REPONSE A LA DEMANDE DE COMPLEMENTS

Communauté de Communes Région Lézignanaise Corbières
Minervois – ZA des Cabanon de Bories

Création d'une zone d'activité

Vous nous avez transmis, le 23/10/2025, la demande de compléments relative à l'instruction de la demande d'examen au cas par cas, déposée le 10/10/2025. Les éléments de réponse sont les suivants.

5.2. Plan du projet intégrant la haie projetée

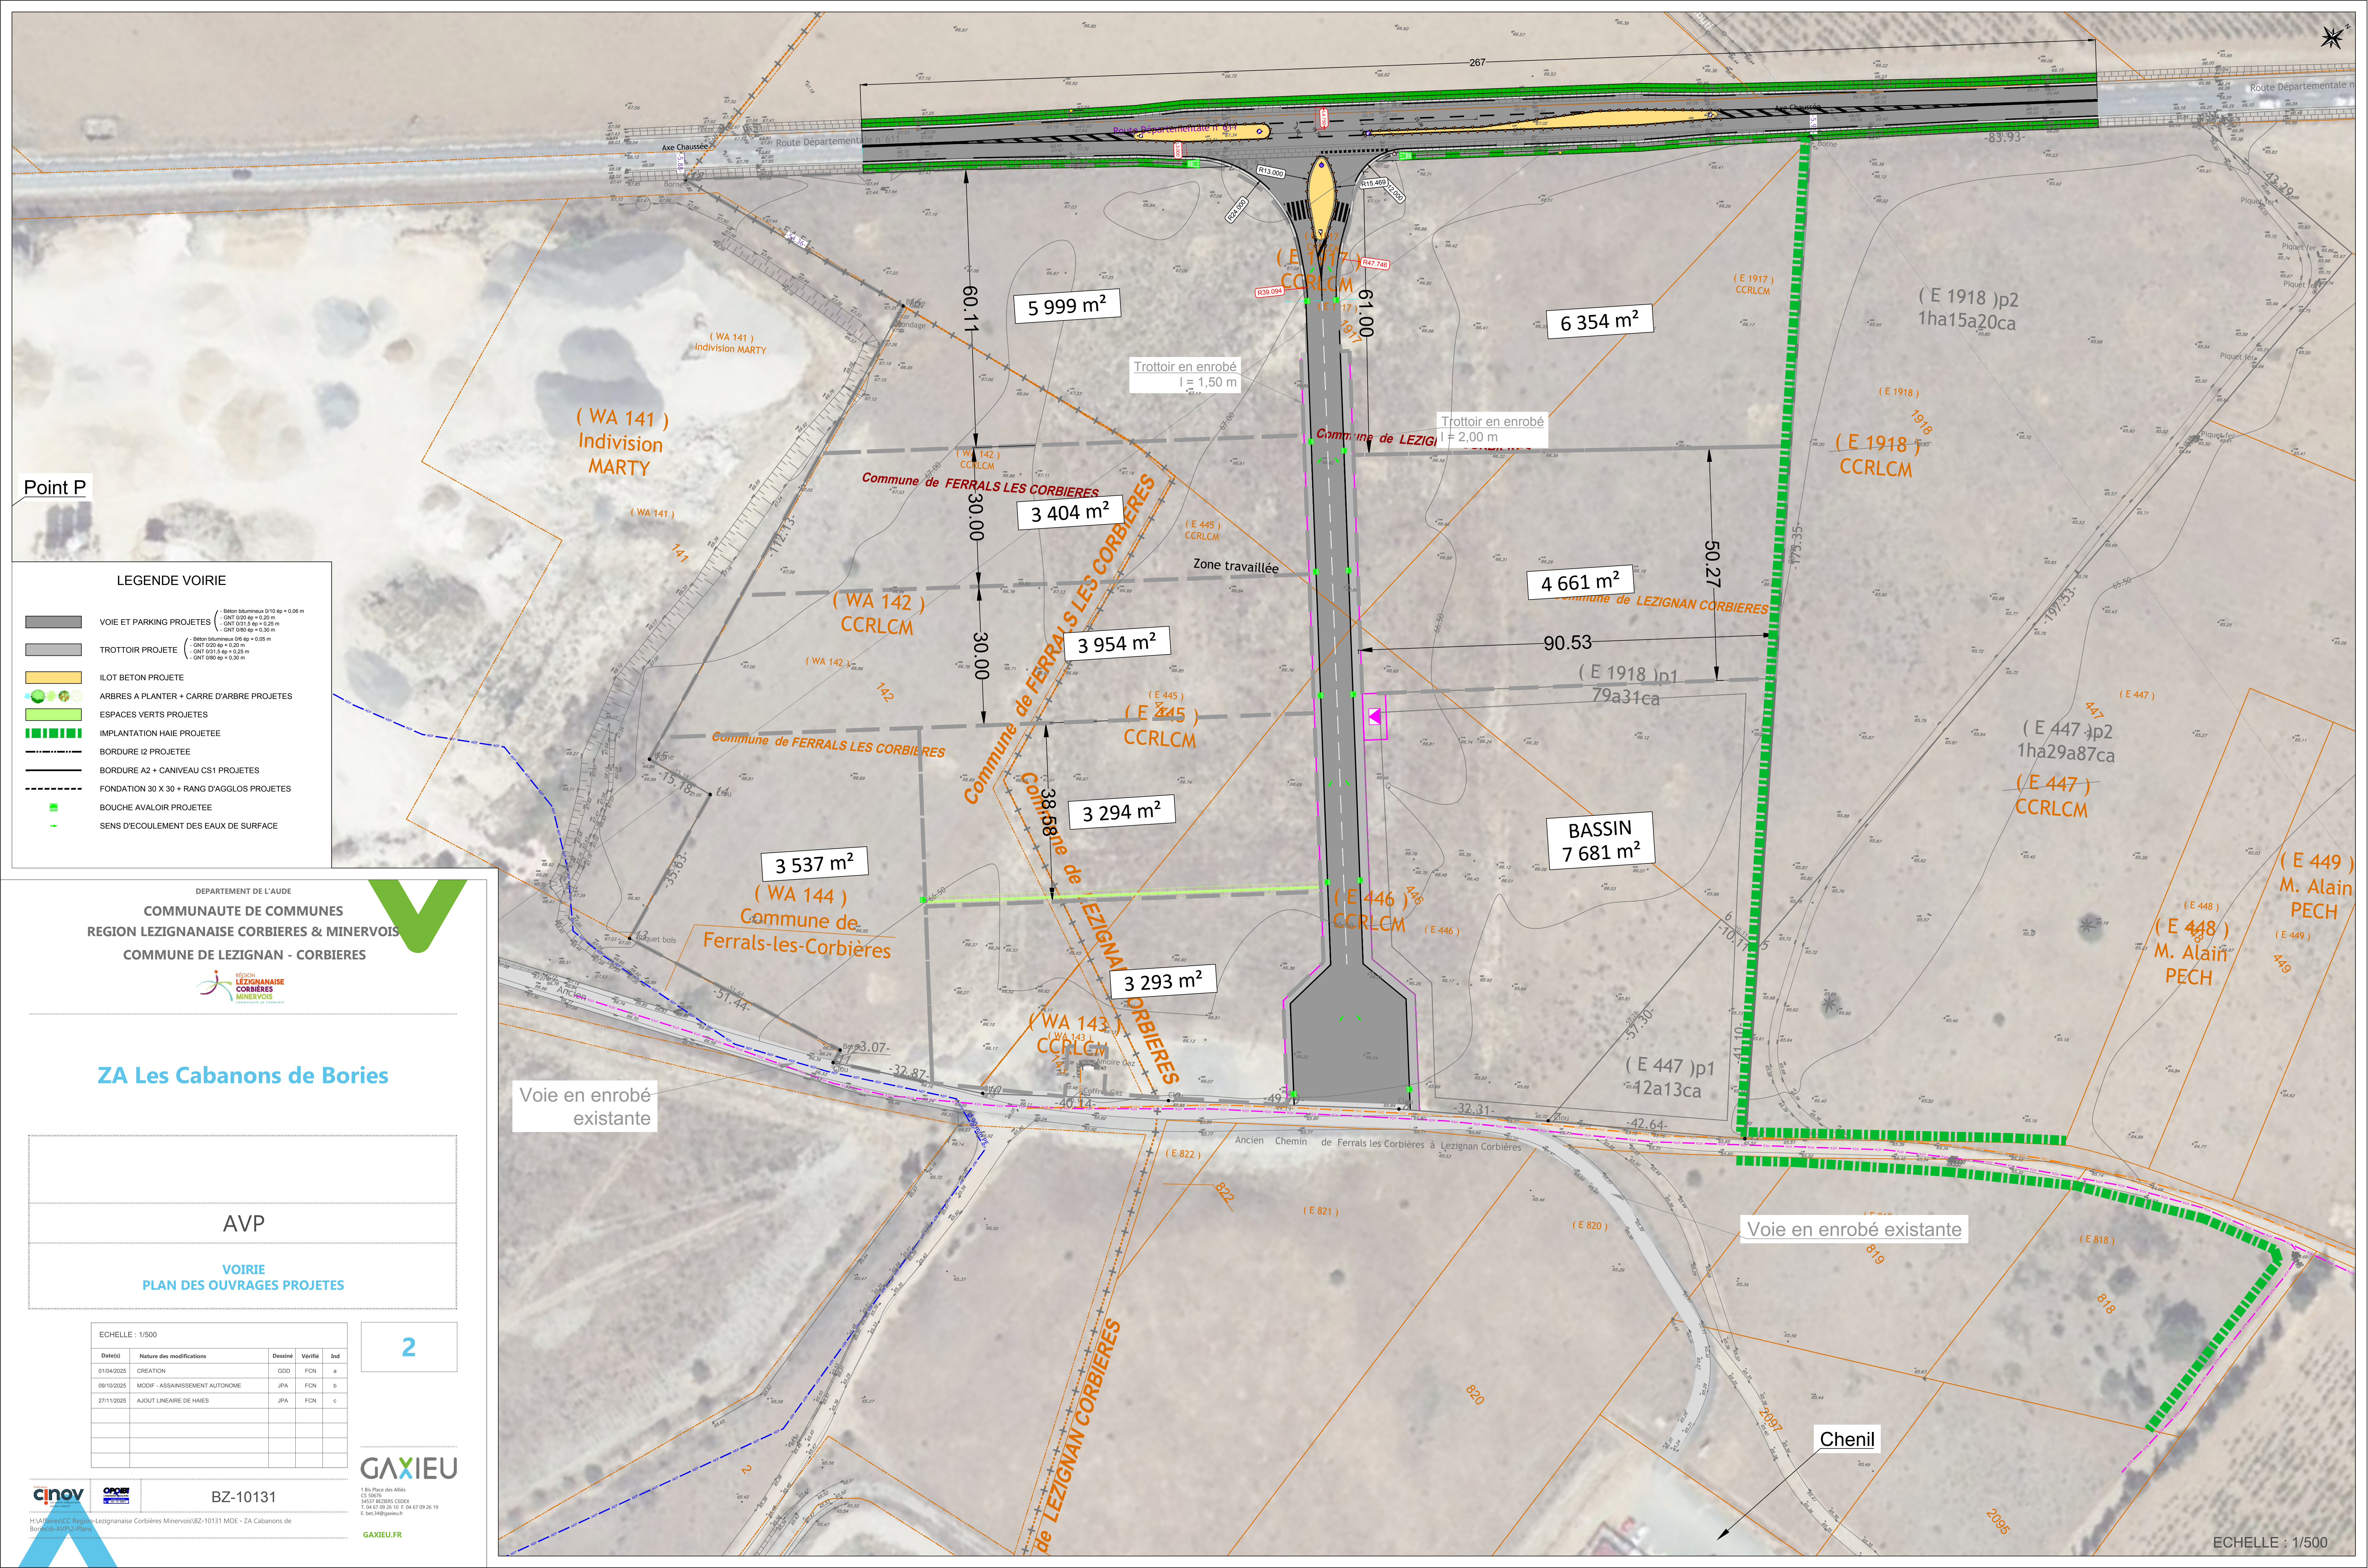
4/ Patrimoine et paysage

Pourriez-vous nous apporter des précisions sur les mesures visant à l'intégration paysagère du projet dans son environnement ? Avez-vous une projection 3D de votre projet rendant compte de l'aspect final (volume, couleurs, matériaux...).

- Une mesure d'accompagnement « MA03 Implantation de linéaires de haies » prévue dans le pré-diagnostic faune et flore (annexe 7 du dossier d'examen au cas par cas) prévoit la création de linéaires de haies. Ces haies joueront un double rôle :

- La mesure « MR03 Végétalisation du site » s'ajoute à ces éléments. Elle prévoit la mise en place de haies multi-strates, des massifs d'arbustes ainsi que des arbres isolés au sein

de l'espace de rétention. Les clôtures végétales seront aussi privilégiées aux clôtures grillagées et murets. Là encore cette mesure assurera un double rôle (écologique et paysager).
